Změnový list číslo		118
Identifikace akce		
Název akce:	Výstavba Multifunkční sportovní a kulturní haly v Brně	
Číslo akce SMVS:	-	
Objednatel:	I. Statutární město Brno II. ARENA BRNO, a. s. III. Brněnské komunikace a.s. IV. Teplárny Brno, a.s.	
Zastoupen:	Objednatелеm	
Zhotovitel:	HOCHTIEF CZ a.s., Plzeňská 16/3217, 150 00 Praha 5	
TDI:	-	
Projektant:	Projektová dokumentace 1 - Arch.Design, s.r.o. a A PLUS a.s. Projektová dokumentace 2 - PK OSSENDORF s.r.o.	
Předmět změnového listu		
Zakrytí technologie v 1.PP panely (část technologií u Tuzexu)		
Část díla dotčená změnovým listem		
Prefabrikované konstrukce, stavební část, SO 101 Hala, 1.PP		
Popis změny, popis technického řešení		
Původní řešení dle smluvní (tendrové) dokumentace :		
Projektová dokumentace 1 počítá se zakrytím technologie v 1.PP panely spirall (železobetonové, dutinové, předpjaté).		
Nové řešení :		
Zakrytí technologie v 1.PP bude provedeno železobetonovými plnými stropními panely.

Stavba: MSKP, Multifunkční hala Brno - Změnové listy
Objekt: 7 - Dodatek č. 7
Soupis: ZL 118 - Zakrytí technologie v 1PP panely

Věc: Oznámení Zhotovitele o vadě projektu - zakrytí technologie 1.PP

Deska D1

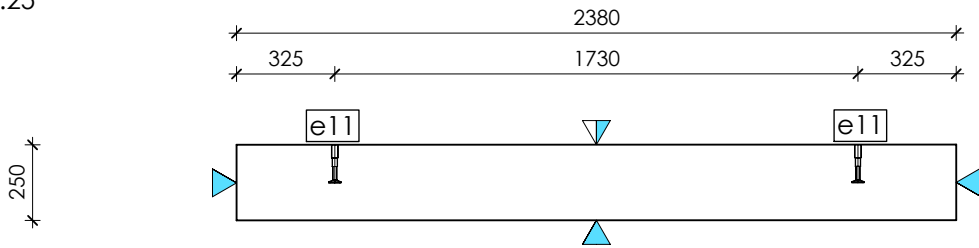
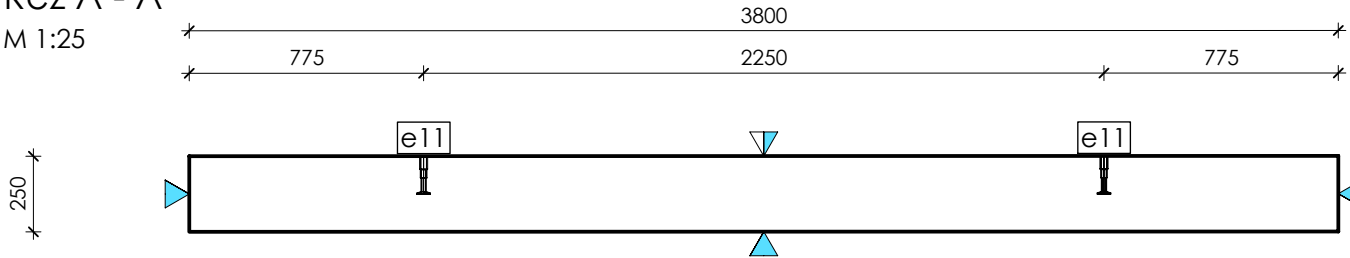
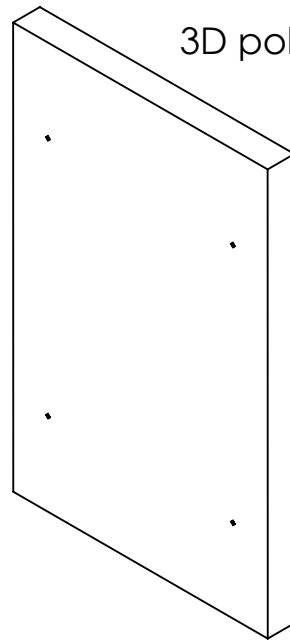
Stropní panely spiroll tl. 250 mm nahrazeny prefabrikovanými stropními deskami tl. 250 mm – ROZSAH VIZ PŘÍLOHA CENOVÉ NABÍDKY.
